Mission régionale d'autorité environnementale

**Avis de la mission régionale
d'autorité environnementale
Hauts-de-France
sur le projet de parc éolien
de la société Boralex Ouest-Vron
sur les communes de Arry, Vercourt, Villers sur Authie (80)
étude d'impact de mars 2021 complétée en octobre 2022**

n°MRAe 2022-.6876

Carte 2. Localisation géographique des parcs éoliens riverains

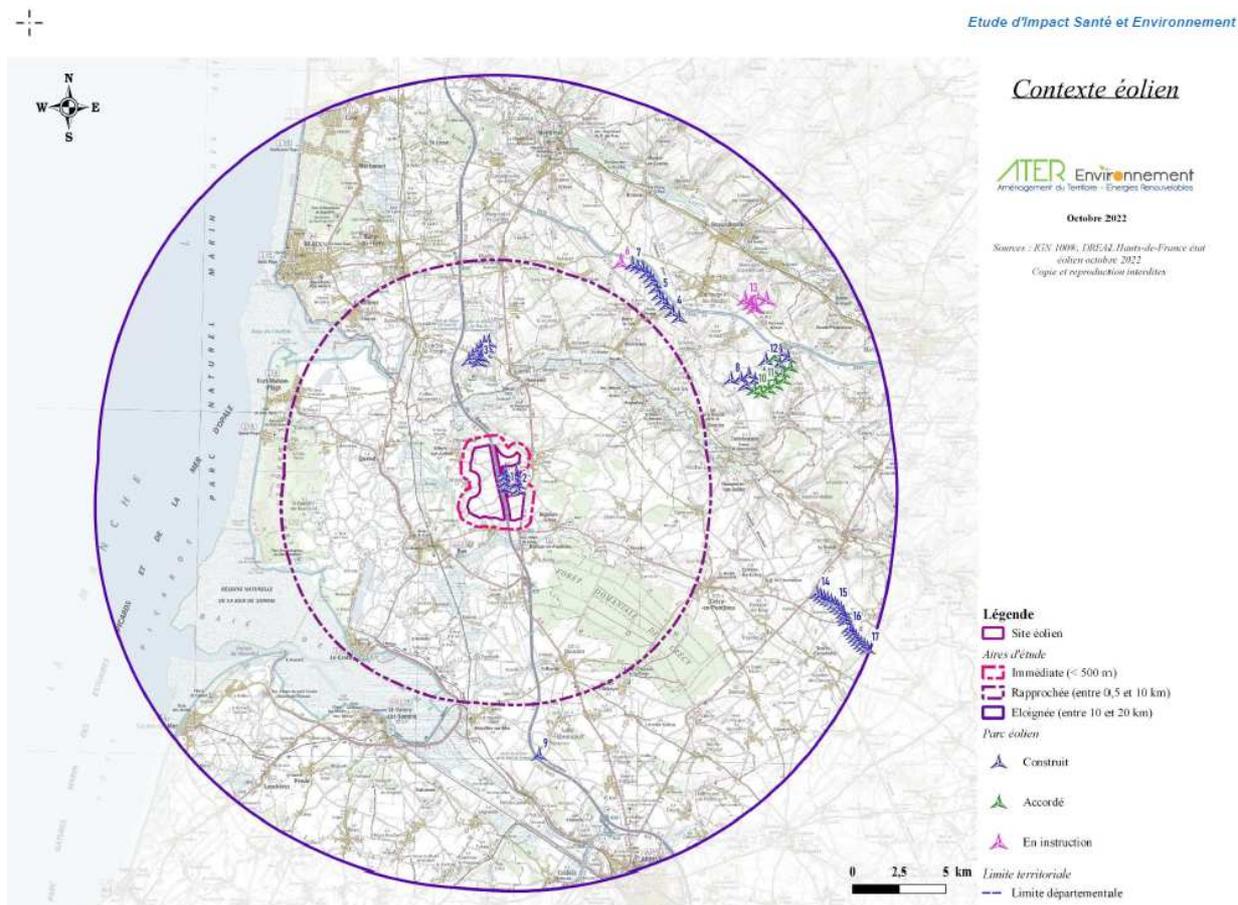
Concernant les parcs éoliens présents autour du projet (pages 40 et 42 de l'étude d'impact), il est à noter que les noms évoqués dans l'étude d'impact ne correspondent pas à ceux enregistrés par les services de la DREAL. Ainsi, le parc éolien de la Haute Borne II (Vron 2) est le parc éolien FE Saint Marc. La hauteur des éoliennes y est de 119 et non 125 mètres. L'exploitant est la société FE Saint Marc. Le parc éolien de la Haute Borne I (Vron 1) est exploité par la société Boralex Vron SAS. La hauteur des éoliennes est de 126 mètres. Ces parcs se situent à l'est de l'autoroute A16 et sont chacun composé de quatre éoliennes. Ces parcs, trop anciens, n'ont pas fait l'objet d'avis de l'autorité environnementale.
